改善箇所説明図

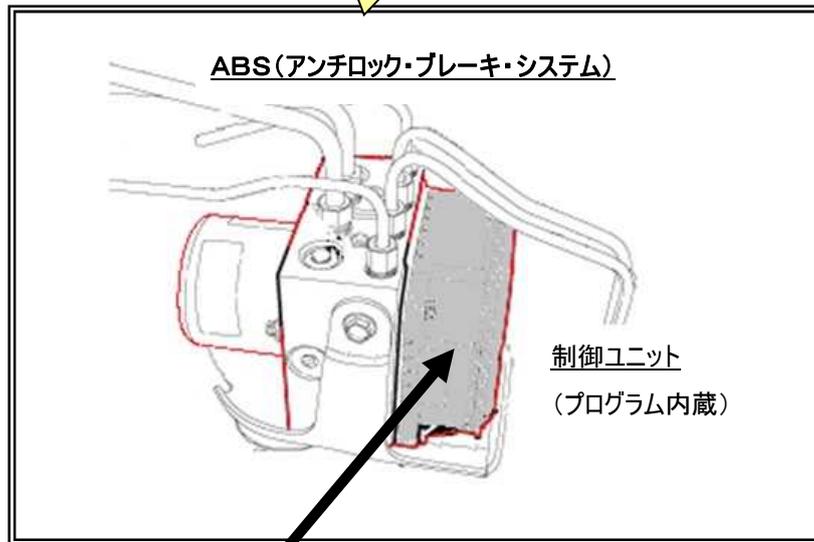
基準不適合部位

注:  対策を施す部位を示す

制動装置においてABSの制御プログラムが不適切なため、ブレーキプレッシャーセンサーからの信号に過敏に反応してしまうことがある。そのため、ブレーキペダルを踏んでないにも関わらず、制動灯が点灯および、エンジンが始動可能となるとともにPレンジからシフト操作が可能となり、車両が動き出すおそれがある。

改善の内容

全車両、ABSの制御プログラムを対策プログラムに書き換える。

識別 : 運転者席側ドアロック・ストライカ付近に当該リコールの識別ステッカを貼付する
